Dopravní a stavební komise RMČ Brno – Jundrov
Veslařská 67, 637 00 Brno

Zápis ze schůze Dopravní a stavební komise ze dne 26.2.2024

1. RMČ ukládá Dopravní a stavební komisi RMČ Brno-Jundrov vypracovat připomínky k investičnímu záměru „*Pisárecká – křížení silniční komunikace se stezkou pro pěší a cyklisty*“, který vypracoval OI MMB.

Bod 1:

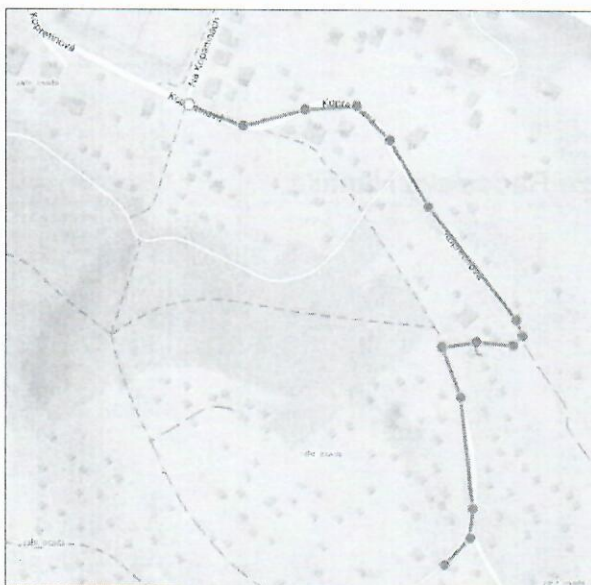
Ulice Kopretinová – DSK doporučuje RMČ v úseku mezi ul. Na Kopaninách a rozdělením cest u křížku poblíž chaty ev. č. 747 (viz obrázek) zadat provedení havarijní opravy povrchu stávající komunikace (odstranění výtluků a výmolů).

Bod 2:

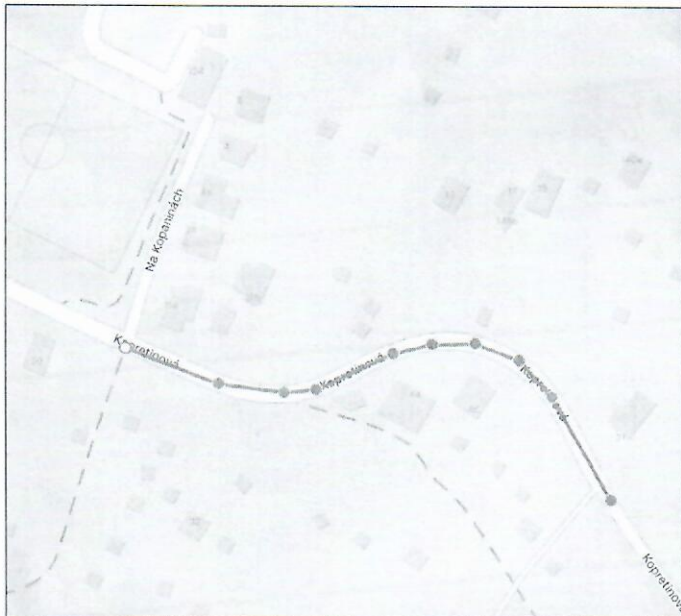
Ulice Kopretinová – DSK doporučuje RMČ zadat projektovou a majetkoprávní přípravu rekonstrukce dalšího úseku komunikace mezi ul. Na Kopaninách a první významnější odbočkou směrem k lesu (viz obrázek). Projekt lze pojmout obdobně jako předešlý úsek od Jasanové jakožto polovinu budoucí vozovky – v daném úseku by výhledové rozšíření na dva jízdní pruhy směřovalo na stranu směrem k ul. Veslařská (rovinatější terén).

PŘÍLOHA 1

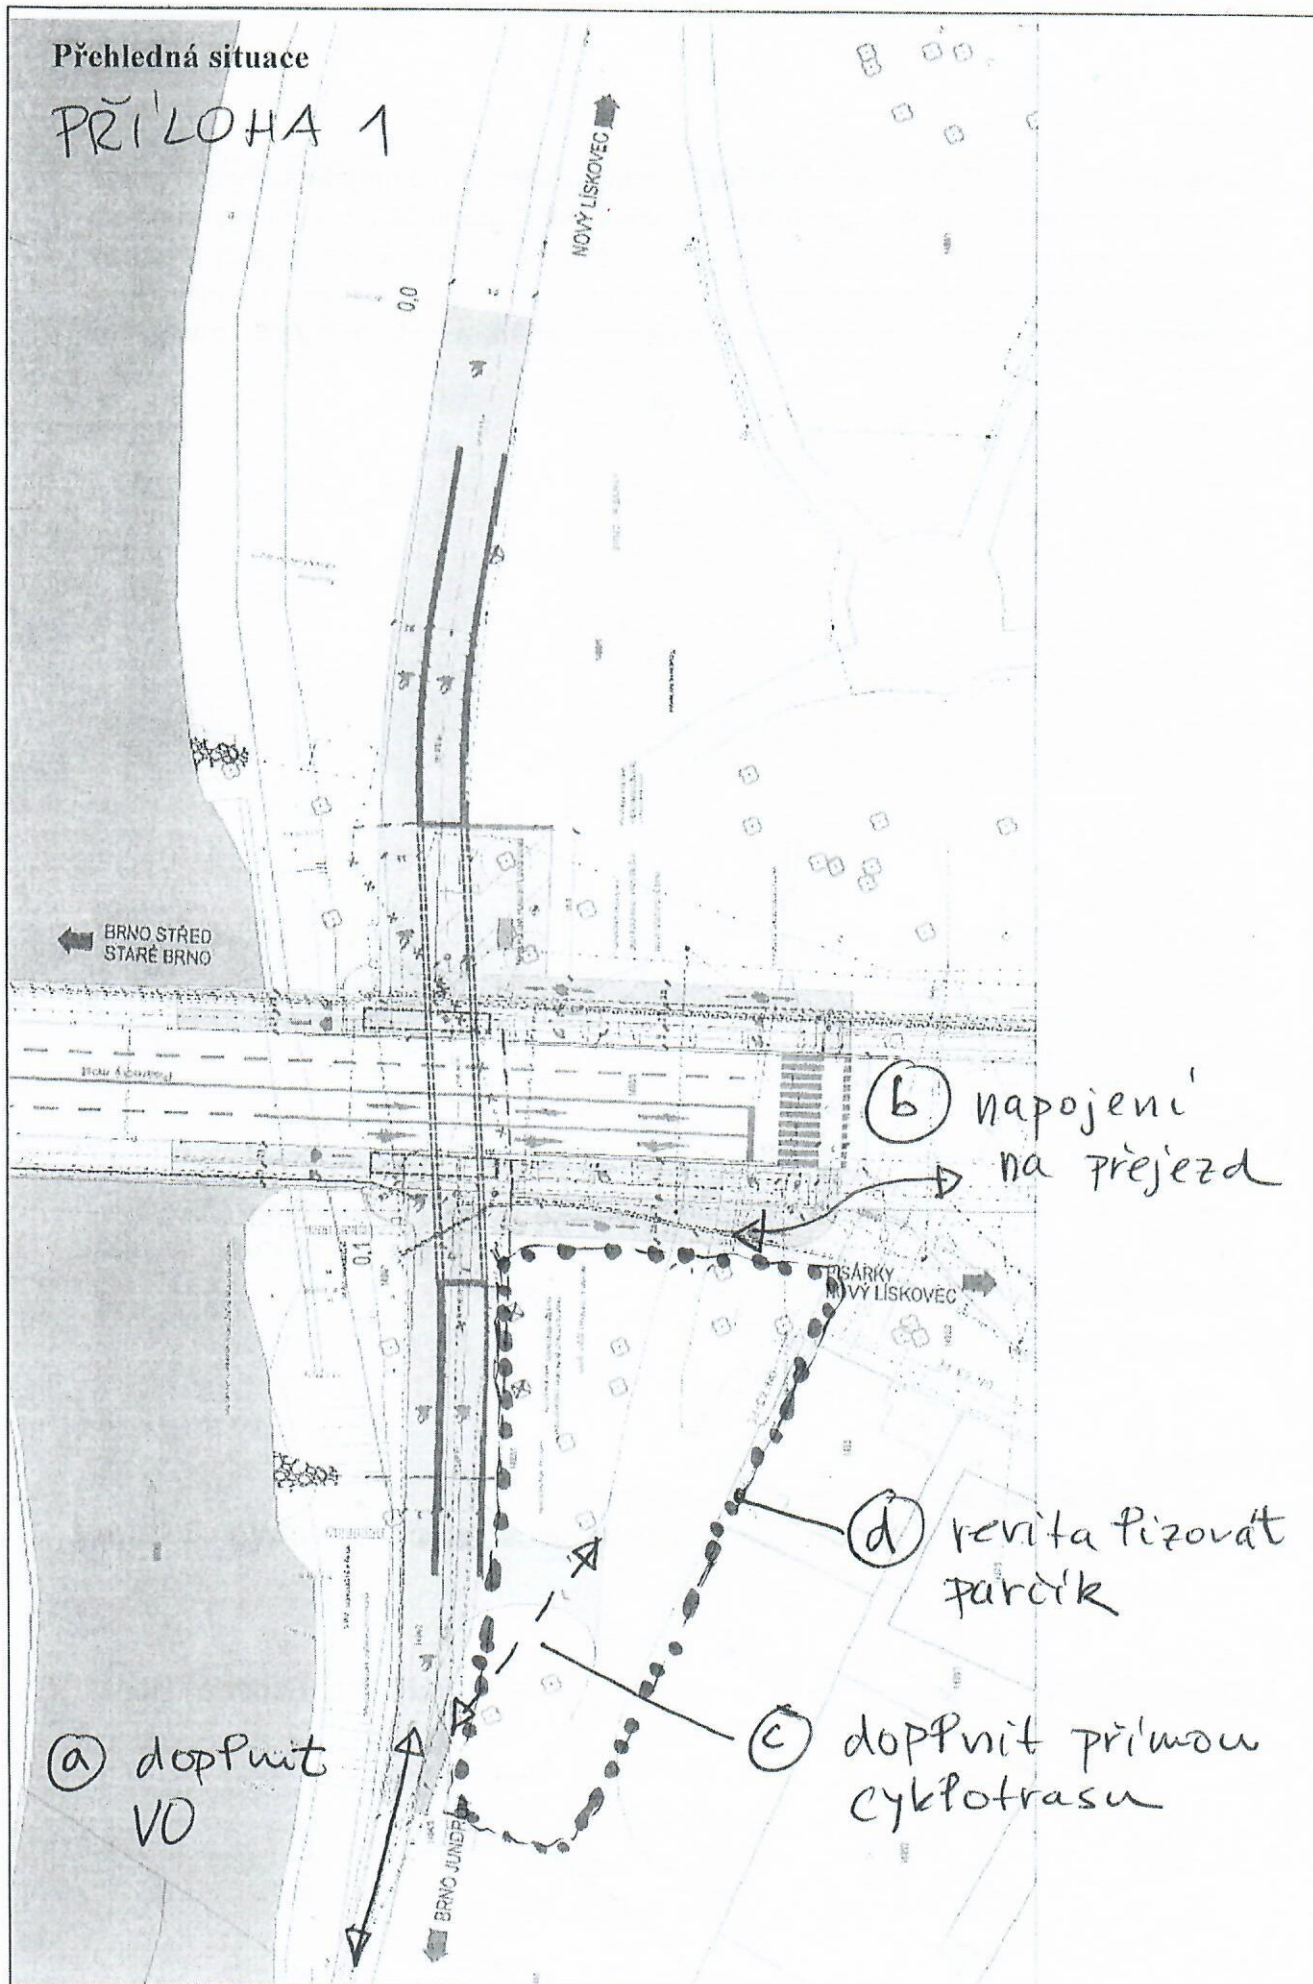
DSK doporučuje RMČ vznést následující požadavky (viz také zákres v příloze):

- a) Do záměru zahrnout dostavbu veřejného osvětlení (VO) cyklostezky v celém úseku mezi Pisáreckým mostem a vyústěním na ul. Veslařskou naproti č.o. 236. Jedná se o jeden z posledních úseků stezky podél Svratky, která dosud není VO vybavena.

- b) Dořešit přímé napojení cyklostezky ve směru Centrum → Kohoutovice na stávající přejezd pro cyklisty přes ul. Veslařskou.
- c) Doplnit přímou trasu mezi cyklostezkou směr Jundrov a světelným přejezdem pro cyklisty přes ul. Pisáreckou. I když poklesne význam této trasy (může sloužit např. pro pohyb Jundrov → Centrum) hrozí jako nyní, že cyklisté nepojedou závkem okolo mostu, ale přímo po vyježděné pěšině.

- d) Do záměru zahrnout revitalizaci parčíku mezi mostem a objektem Pisárecká č.o. 4. Jedná se o plochu v majetku města určenou i novým územním plánem jako „zeleň všeobecná“. Vjezd motorových vozidel ponechat ve stávajícím režimu na povolení ÚMČ.
